**Forum mondial de l'harmonisation des Règlements
concernant les véhicules**

Règlement n° 125 (Champ de vision du conducteur des véhicules à moteur)

Proposition d'amendements au Règlement n° 125

Communication de l'expert du Japon*

Figure 1

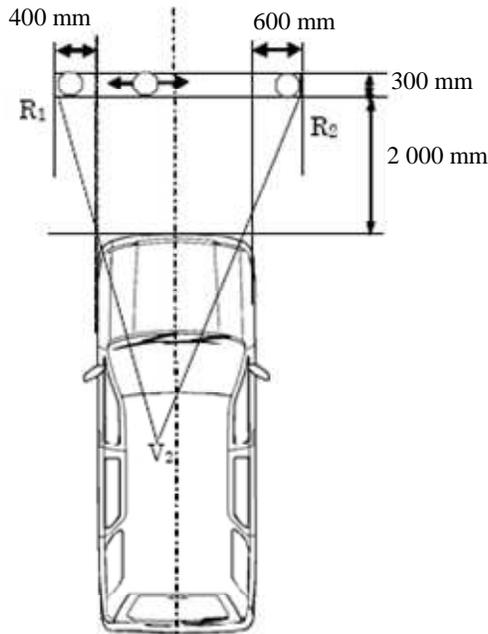
Ajouter un nouveau paragraphe 5.1.4 et deux nouvelles figures (1 et 2), comme suit:

«**5.1.4** Si la hauteur de V2 au-dessus du sol est supérieure à 1 650 mm, les conditions suivantes doivent être respectées:

Un objet cylindrique d'une hauteur de 1 200 mm et d'un diamètre de 300 mm, se trouvant dans l'espace délimité par un plan vertical situé à 2 000 mm devant le véhicule, un plan vertical situé à 2 300 mm devant le véhicule, un plan vertical situé à 400 mm du véhicule du côté conducteur et un plan vertical situé à 600 mm du côté opposé du véhicule doit être au moins partiellement visible vu du point V2 (voir fig. 1), quel que soit l'emplacement de l'objet à l'intérieur de cet espace, à moins qu'il ne soit pas visible en raison d'un ou plusieurs angles morts créés par les montants avant, les essuie-glaces ou le volant.

Figure 2

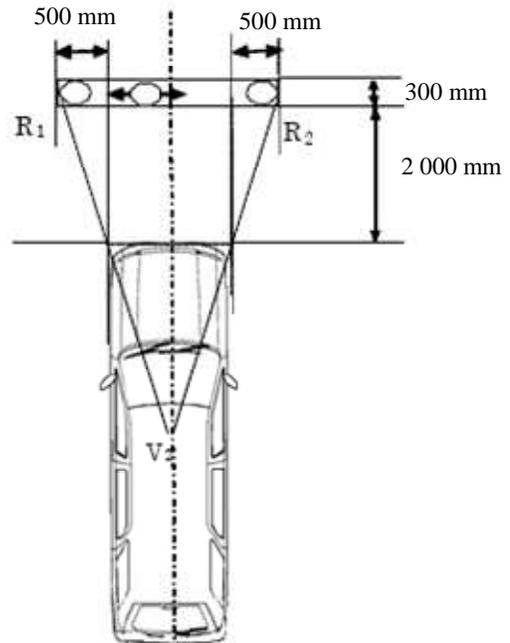
Si le siège du conducteur se trouve dans la position de conduite en place centrale du véhicule, l'objet cylindrique d'une hauteur de 1 200 mm doit se trouver dans l'espace délimité par un plan vertical situé à 2 000 mm devant le véhicule, un plan vertical situé à 2 300 mm devant le véhicule et un plan vertical situé à 500 mm de chaque côté du véhicule (voir fig. 2).
